東京電力株式会社柏崎刈羽原子力発電所 敷地周辺の地質・地質構造に関する補足説明

平成20年11月6日
東京電力株式会社

ご説明事項

米山海岸付近におけるMIS5eの段丘面高度分布

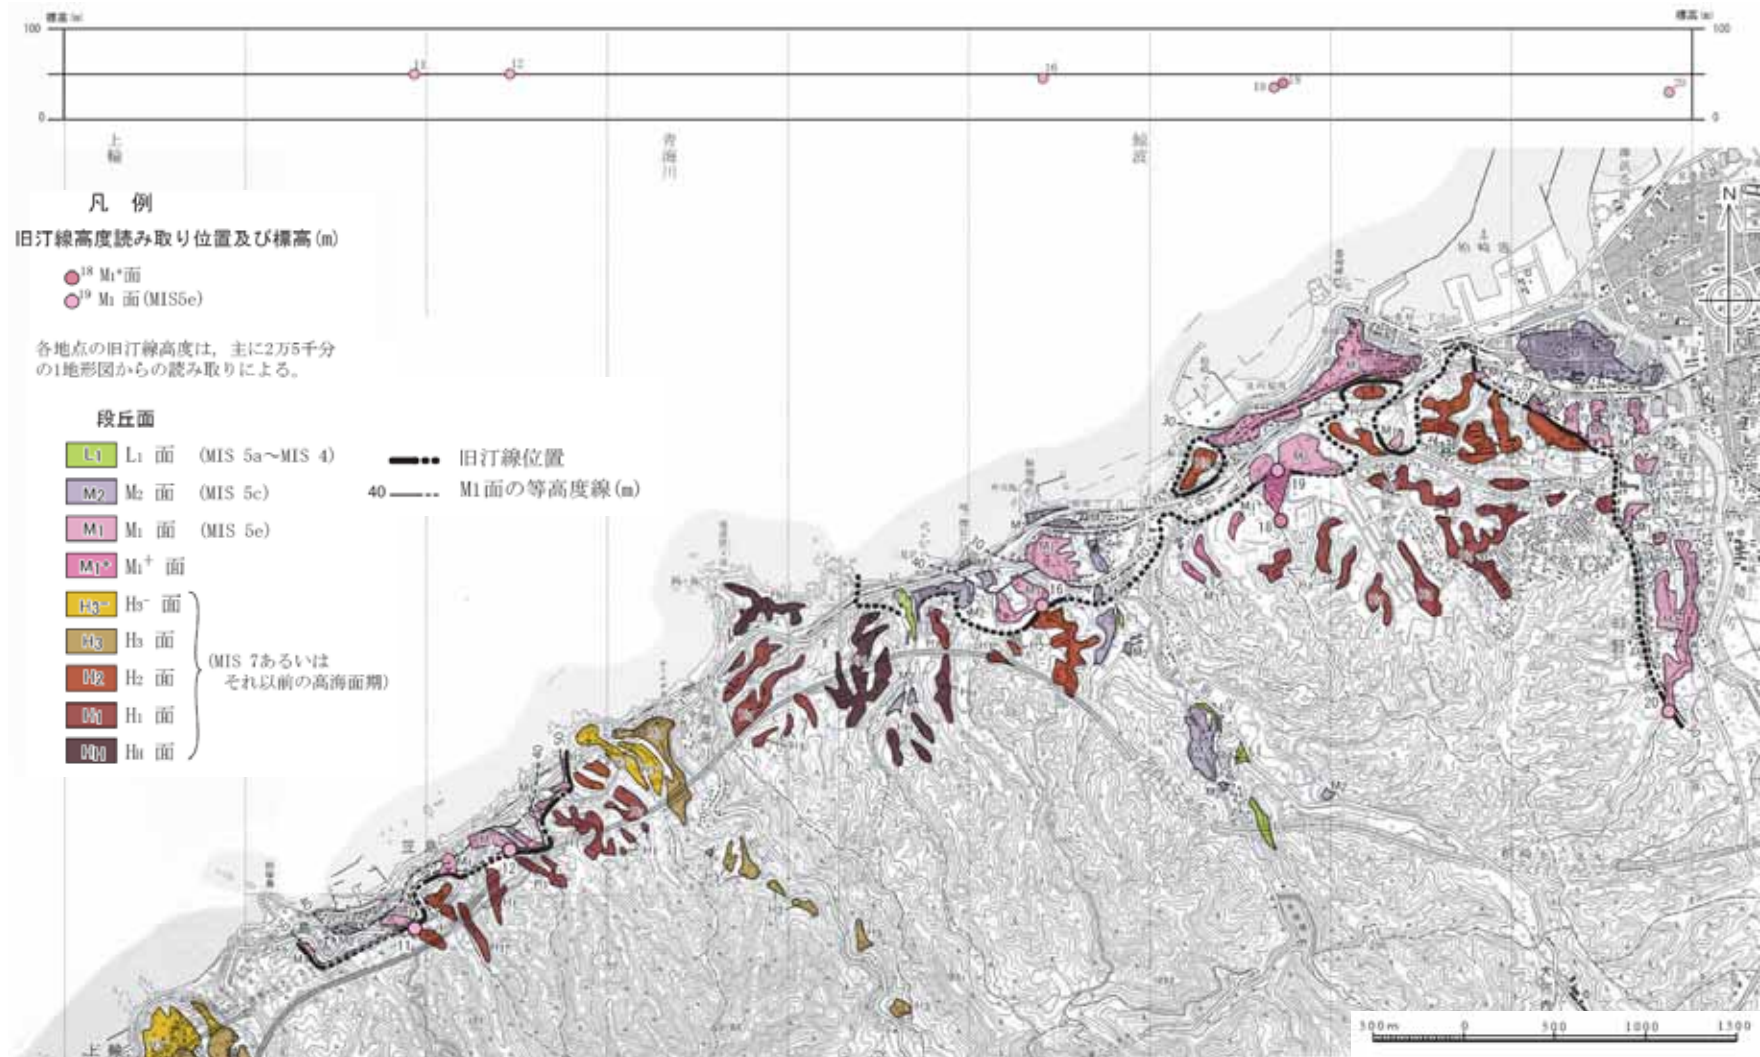
- 米山海岸付近におけるMIS5eの段丘面高度分布は南西側が若干高くなる傾向があり、前回報告したくいちがい弾性論による地殻変動では、この傾向を十分に説明できていない（第19回合同WGでの指摘事項）

- 耐震設計上考慮しているF - B断層（褶曲群）、F - D断層（褶曲群）、高田沖断層（褶曲群）及び長岡平野西縁断層帯を構成する各活断層に加え、高田平野東縁断層について、くいちがい弾性論により地殻変動を試算した
- 米山海岸付近の段丘面高度分布が南西側において若干高くなる傾向にあることに関しては、F - D断層（褶曲群）・高田沖断層（褶曲群）、高田平野東縁断層等の活動による隆起や柏崎平野～米山海岸付近にかけて沈降した中越沖地震のような地殻変動が寄与しているものと考えられる

DEMに基づく段丘面の等高線分布

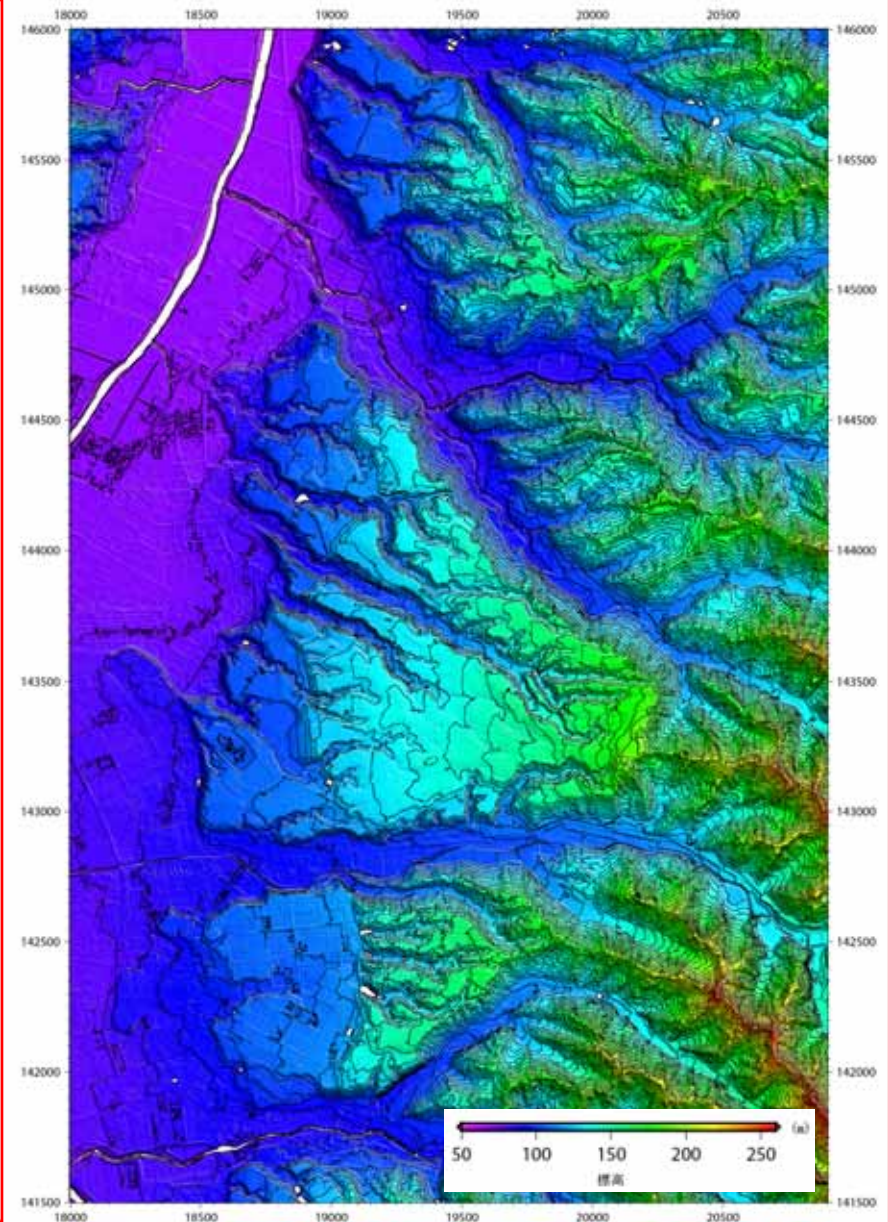
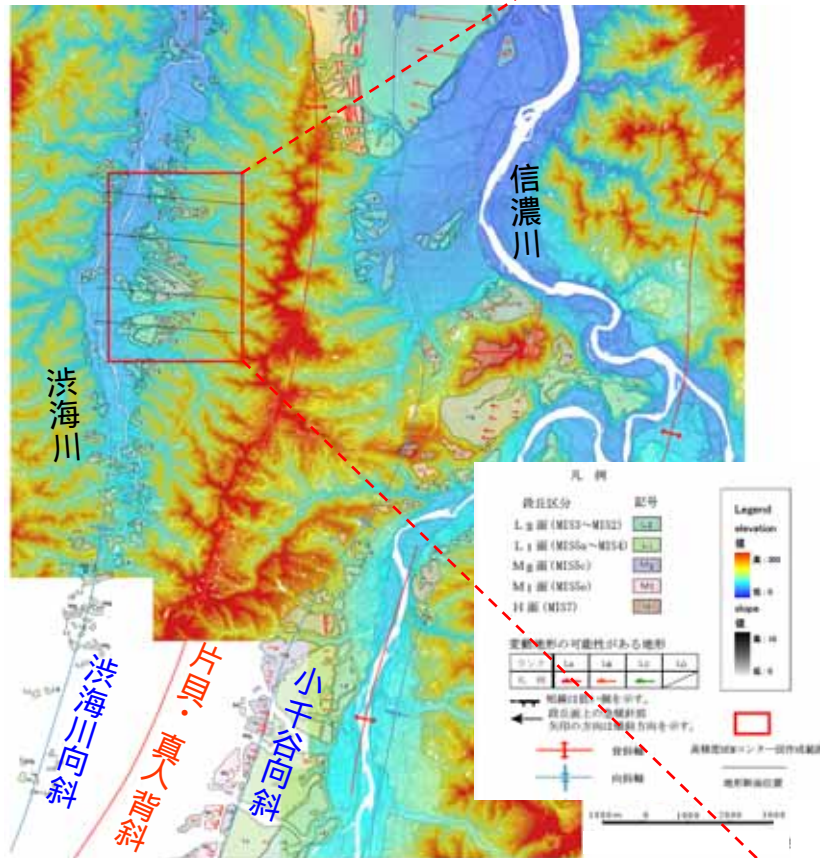
- 第19回合同WG（10月9日）における指摘事項；
「渋海川沿いの段丘面は傾斜していることから、変動地形の有無等について検討すること」への回答

- DEMに基づく段丘面の等高線分布（コンター間隔5m）によると，段丘面は西傾斜を示すものの，段丘面上の撓み（増傾斜），等高線の直線的な配列等は認められない
